**INFORME N° 657 - 2023/MINEM-DGAAM-DEAM-DGAM**

Asunto : Plan Ambiental Detallado (PAD) de la Unidad Minera "Islay"

Nos dirigimos a usted, con relación al documento de la referencia, a través del cual Compañía Minera Chungar S.A.C. (en adelante, **CMC**) presenta el Plan Ambiental Detallado de la Unidad Minera "Islay" (en adelante, **PAD UM Islay**) ubicada en el distrito de Huayllay, provincia y departamento de Pasco.

Figura 1: Ubicación de componentes respecto al nivel freático

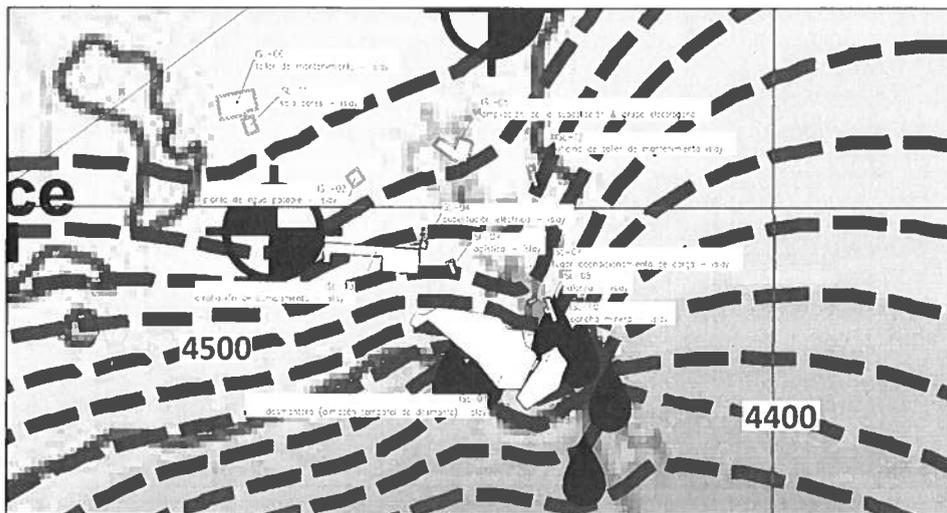
En la siguiente figura, se detalla la ubicación de los componentes respecto al nivel freático.

Respecto al plano de hidroisohipsas, el administrado ha presentado el Plano 9.1-13, Plano 9.2-13 Piezometría interpretada y el Plano 11.0 Modelo hidrogeológico conceptual Mina Islay, del estudio hidrogeológico que se encuentra en el Anexo 9N, donde se detalla la dirección del flujo, en función a los citados planos se ubicaron los componentes del PAD, la ubicación de los componentes respecto a los niveles freáticos, se muestran en la Figura 9-17 del ítem 9.3.1.3 de la 3ra Inf. complementaria del PAD de la U.E.A Islay.
